监理工程师通知回复单

工程名称：新沂市 35 万千瓦（一期 25 万千瓦）户用分布式光伏发电项目

编号：SDSH-XY-TDHFD-026

蒋思九整改照片 1

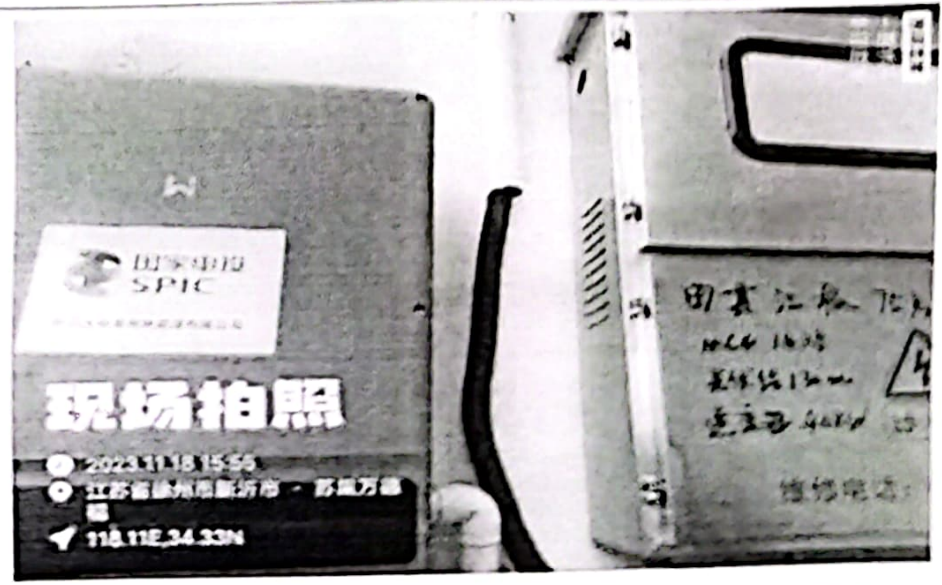
详细内容：农户蒋思九逆变器外壳接地管口未做防火封堵；接地扁铁与圆钢焊接后未做除锈；电表箱上未做客户名称标记逆变器未张贴 LOGO；农户娄北歌下墙接地扁铁焊接后未做除锈；接地线下墙线管未固定完整；逆变器接地线管口未做防火封堵；接地扁铁与圆钢焊接后未做除锈；农户李兴旺逆变器未贴 logo；逆变器接地处生锈；接地扁铁焊接处生锈未喷防锈漆；接地扁铁与圆钢焊接后未做除锈；农户田其江逆变器未贴 logo；接地扁铁焊接生锈未喷防锈漆；接地扁铁与圆钢焊接不符合规范要求；部分线缆未绑扎；支架螺丝生锈未做防腐处理；接地扁铁焊接不符合规范要求，且未除锈。

我方接到编号为 ZHJL-XY-TZD-AZ-026 的监理工程师通知后，已按要求完成了农户蒋思九逆变器外壳接地管口未做防火封堵；接地扁铁与圆钢焊接后未做除锈；电表箱上未做客户名称标记逆变器未张贴 LOGO；农户娄北歌下墙接地扁铁焊接后未做除锈；接地线下墙线管未固定完整；逆变器接地线管口未做防火封堵；接地扁铁与圆钢焊接后未做除锈；农户李兴旺逆变器未贴 logo；逆变器接地处生锈；接地扁铁焊接处生锈未喷防锈漆；接地扁铁与圆钢焊接后未做除锈；农户田其江逆变器未贴 logo；接地扁铁焊接生锈未喷防锈漆；接地扁铁与圆钢焊接不符合规范要求；部分线缆未绑扎；支架螺丝生锈未做防腐处理；接地扁铁焊接不符合规范要求，且未除锈等整改工作，请予以复查。
